文書番号：SHQ22-17

株式会社宮入バルブ製作所
営業本部

黄銅製アングル弁V-8Bシリーズ ボディ形状変更について

旧鍛造ボディ（V-8 鍛造ボディ加工共用品）

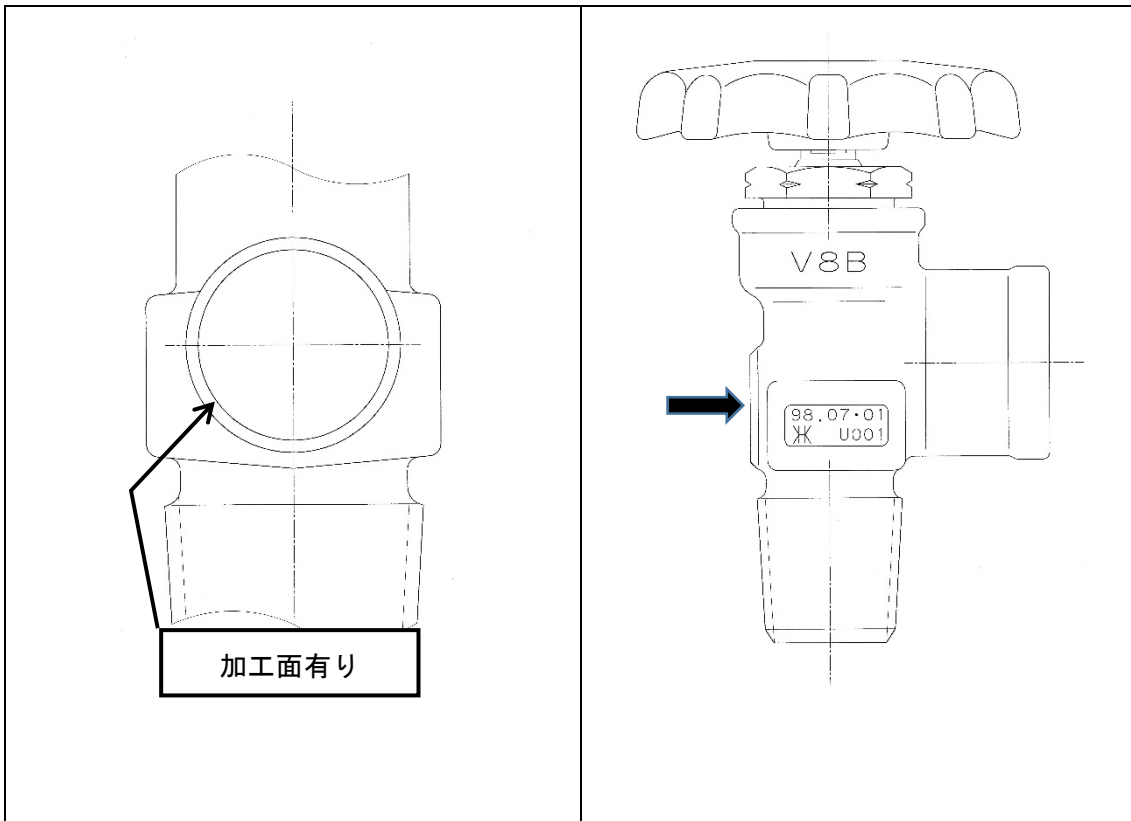
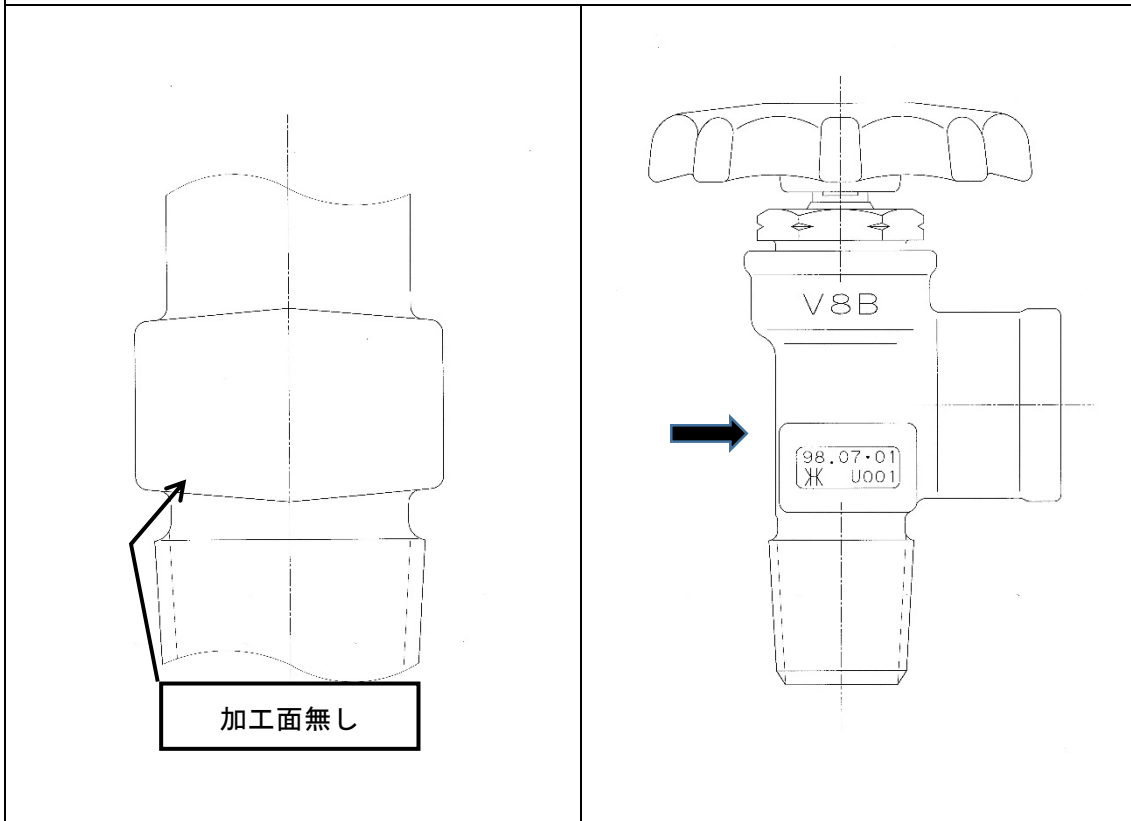
1. 対象製品 : 黄銅製アングル弁V-8Bシリーズ全種
2. 変更内容 : V-8Bシリーズのボディは、V-8ボディと共用金型を使用して鍛造を行なった後、安全弁凸部の切削加工を行なっておりました。この度、工程の見直しにより、V-8B鍛造型を起工し専用鍛造品に変更いたします。次ページに鍛造ボディの変更内容を添付いたしますのでご参照をお願いいたします。
主要寸法ならびに基本性能、型式に変更はございません。
3. 切替時期 : 2022年8月より切り替えを開始いたします。

新鍛造ボディ（V-8B 専用鍛造品）
